NSRR 管理課

NSRR 耐震改修工事において施工を変更した個所に関する説明

(その3 機械棟の水平ブレースについて)

B部平面図
(当初設計)

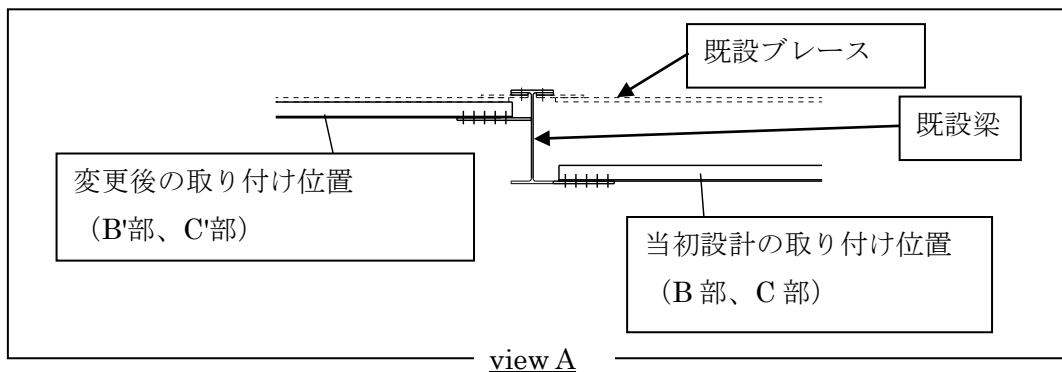
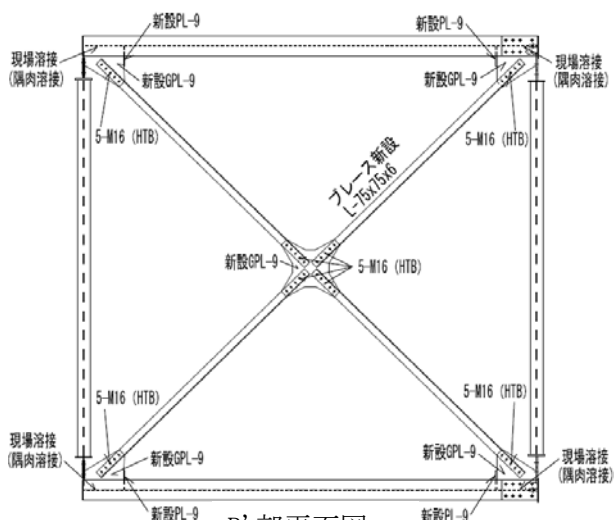
平成 31 年 3 月 15 日付け、30 原機（科研）025 をもって補正申請した NSRR の設計及び工事の方法の認可申請書（その 5）のうち、図 3-2 に示した B 部（詳細図は、図 3-12）及び C 部（詳細図は、図 3-13）の一部について既設部材との取り合いの関係から添付のとおり、取付位置を上げることとする。

変更にあたっては、設工認申請書に記載のとおり、同等以上の耐力を確保した施工とするため、当初予定と同じ梁に対して当初設計と同じ断面サイズの補強水平ブレースを取り付ける。

よって、設計時に構造計算書にて確認していた地震力伝達評価について変わるところはなく、全体解析に考慮する重量についても変更はないため、建家としての耐震評価に影響はない。
